**NOVOSTAVBA OBJEKTU ARCHÍVU A
KNIŽNICE V NITRE**

**1. POSÚDENIE PROJEKTOVEJ
DOKUMENTÁCIE**

1.1.2. Chybné a nevhodné riešenia, návrh zmien

P9 - PODLAHA - NAD INTERIÉROM - ANTISTATICKÁ PVC PODLAHA (FARBA SIVÁ)

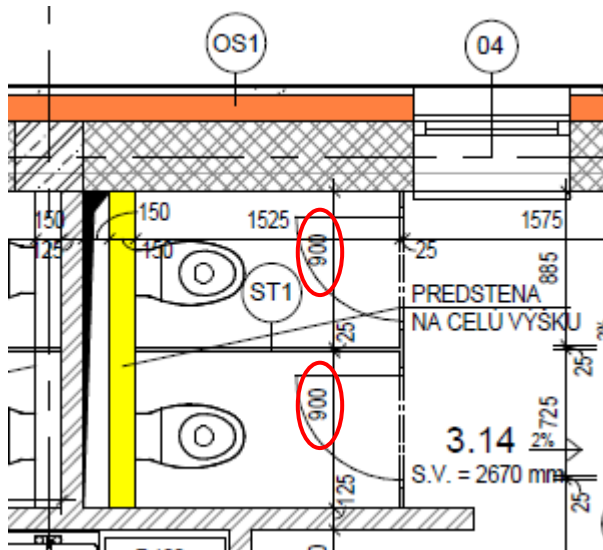
2. Nevhodne navrhnutá skladba hrubej podlahy v II. a III. NP, pretože samonivelačný liaty poter sa dá zrealizovať v hrúbke 10 mm iba ako vyrovnanie na pevný podklad, hrúbka kročajovej izolácie 5 mm je málo.

- Antistatická PVC podlaha, farba sivá	
- Samonivelizačný liaty poter	10 mm
- Separáčna vrstva PE	
- Kročajová izolácia XPE, pri stenách použiť okrajový dilatačný pásik	5 mm
- Železobetónová stropná doska	200 mm
- SDK podhľad	320 mm

Preto som navrhla novú skladbu podlahy:

— ANHYDRITOVÝ POTER	40 mm
— SEPARAČNÁ VRSTVA PE fólia	cca 0,2 mm
— KROČAJOVÁ IZOLÁCIA ISOVER EPS Rigifloor 4000	50 mm
— ŽELEZOBETÓNOVÁ STROPNÁ DOSKA	200 mm
— SDK PODHLAD (rozmer po spodnú hranu SDK podhľadu)	320 mm

Obrázok 2 - Spádovanie strechy

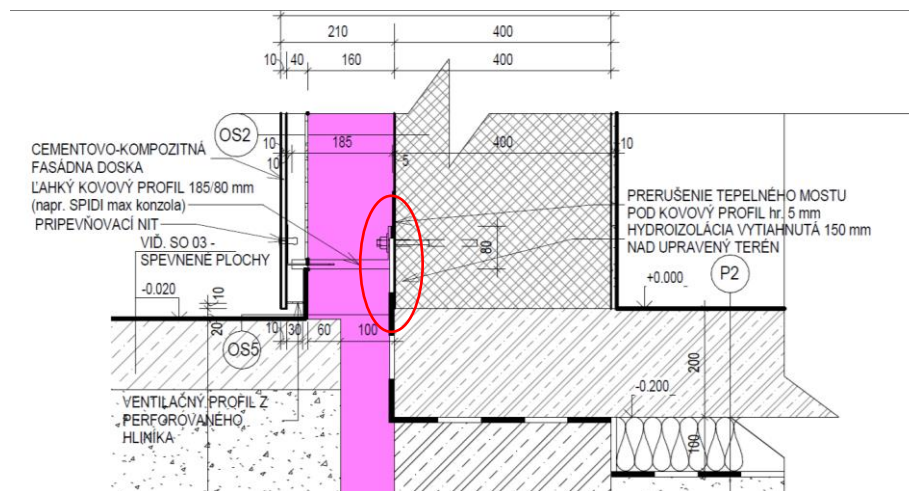
4. Nevhodné spádovanie strechy v projektovej dokumentácii, riziko zdržovania vody za strešným výlezom. Navrhujem použiť jednosmerné spádové dosky pre nábeh na rub výlezu.

Obrázok 4 - Okná s parapetom nižším ako 850 mm

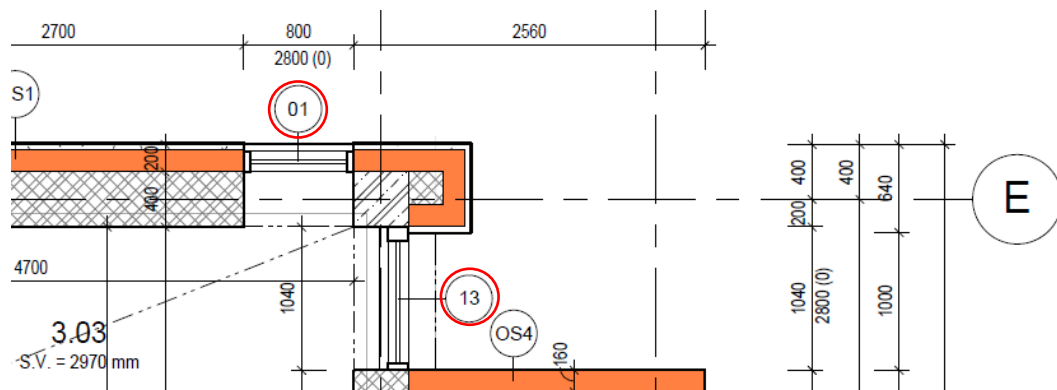
6. Okná s parapetom nižším ako 850 mm, pod ktorými je priestor hlbší ako 0,5 m je potrebné opatriť zábradlím alebo inou mechanicky odolnou a stabilnou ochrannou konštrukciou. (Vyhláška č. 268/2009 Sb).

Navrhujem pridať z vonkajšej strany okien zábradlie.

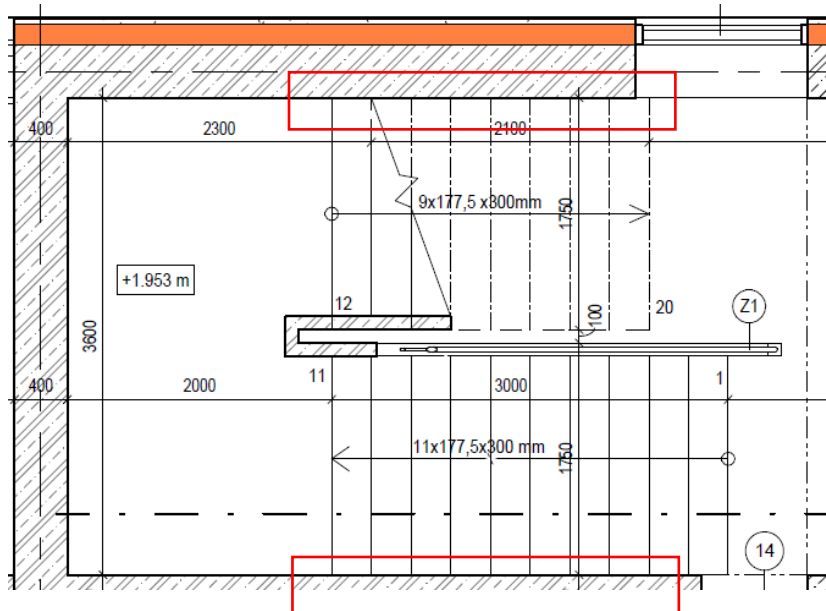
7. Na strešnej konštrukcii chýba bezpečnostný záchytný systém proti pádu zo strechy pri vykonávaní údržbových prác. Nariadenie vlády č. 362/2005 Sb. V aktuálnom znení.

Navrhujem do sklaby strešnej konštrukcie pridať kotviaci systém vo vzdialenosti 2,0 m od okraja strechy, okolo prestupov a otvorov, kde hrozí prepádnutie osôb.
